1.3 - I temi forti del progetto - 1.3.2. Attività sportive e loro inserimento

TESTO – TAV.3 - 104_1_ese_5056_gen-rel.spec_.-3-01.pdf

RELAZIONE TECNICA

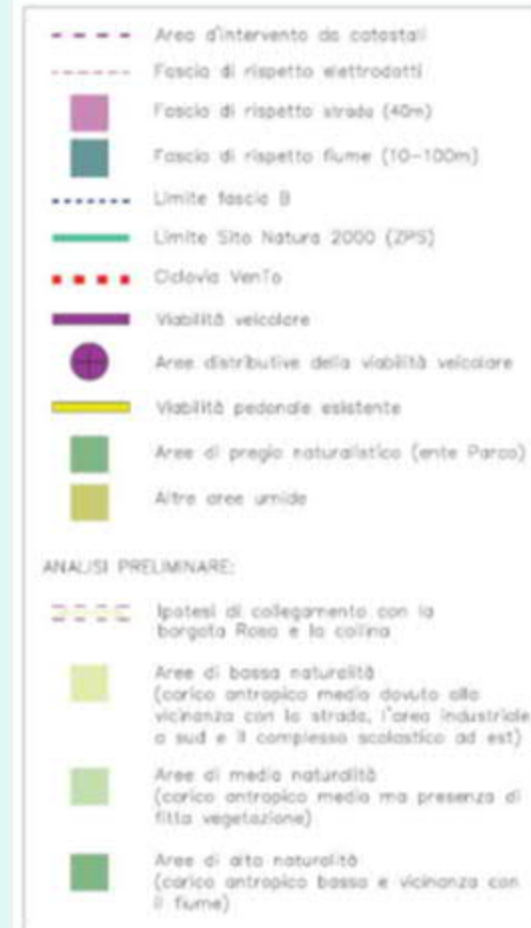
- In questa premessa risulta evidente **l'obiettivo primario e la destinazione d'uso** al quale vuole essere indirizzata l'area da parte della Amministrazione Comunale, in contrasto con la **vocazione e le peculiarità naturalistiche** che essa esprime confortata anche dai vincoli ed indicazioni comunali, circoscrizionali, regionali ed europei

1.5.1. Riorganizzazione funzionale - 1.5.2. Tipologie di attività sportive selezionate
 schema localizzativo delle attività

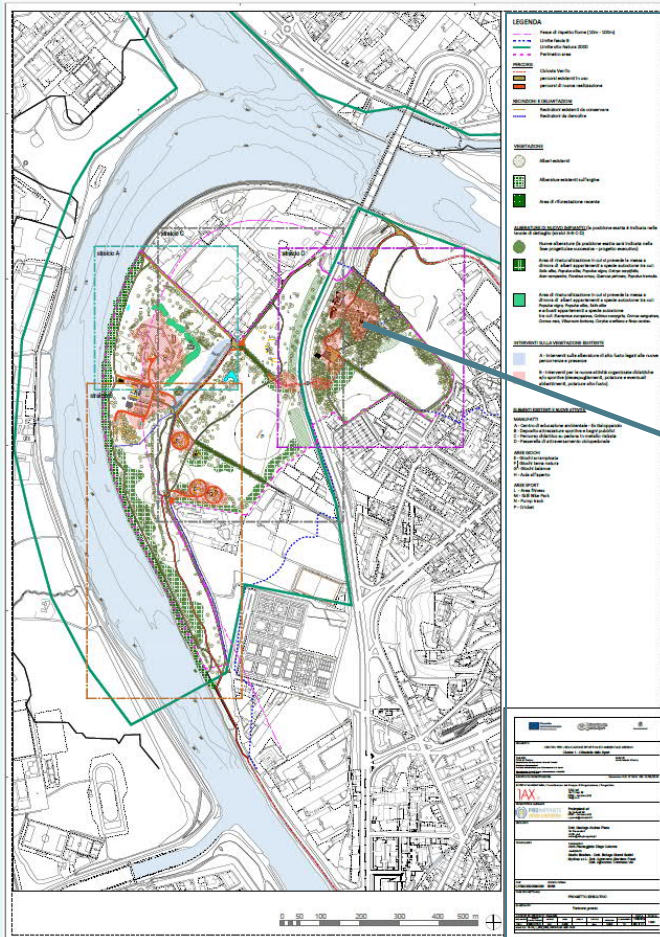
■ Molto meno comprensibile la collocazione di attrezzature decisamente invasive, che seppur rimovibili, vengono collocate in aree definite «più antropizzate» ma che sono **aree boscate fondamentali per il mantenimento del boschetto planiziale contigue e connesse alla ZPS e riconosciute come habitat di molte specie animali**

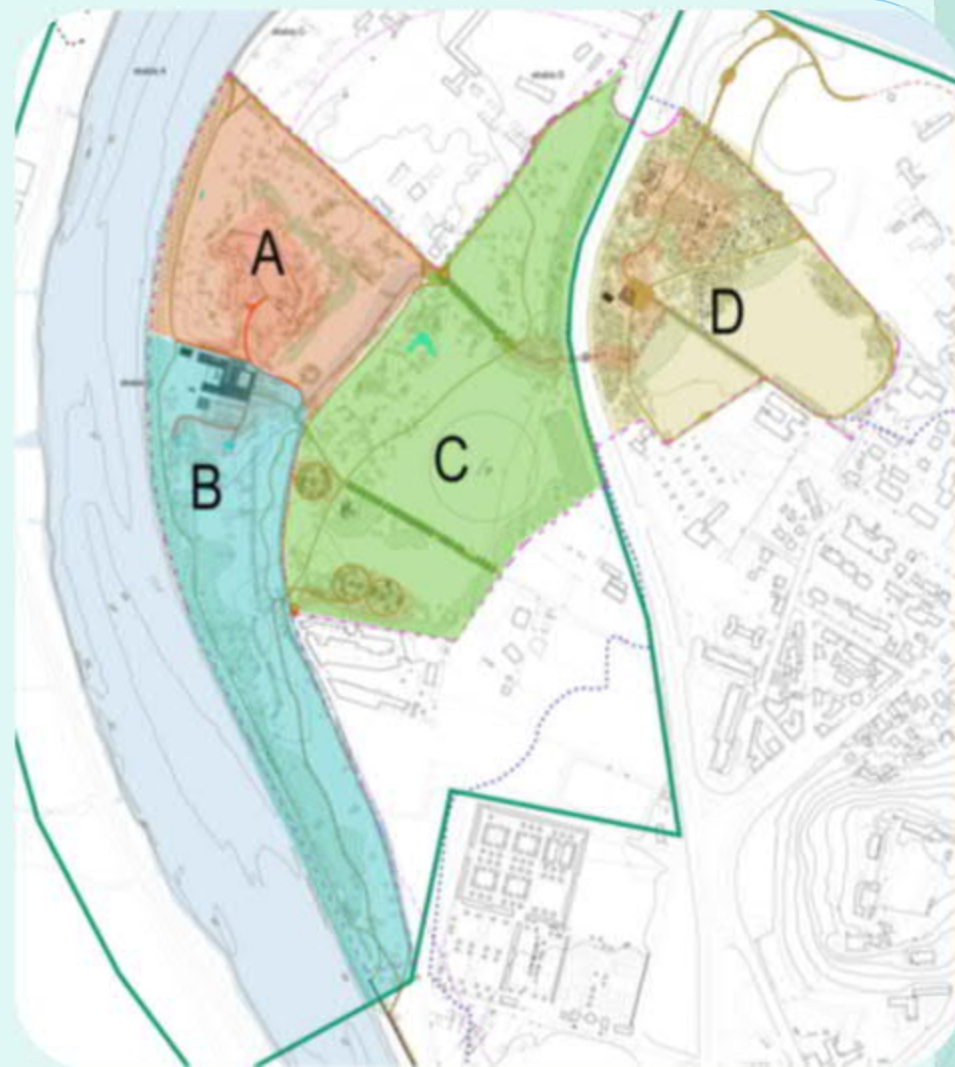
■ *ingressi una Sbarra mobile per controllo accessi* *Questo risponde alla domanda posta nella slide →*
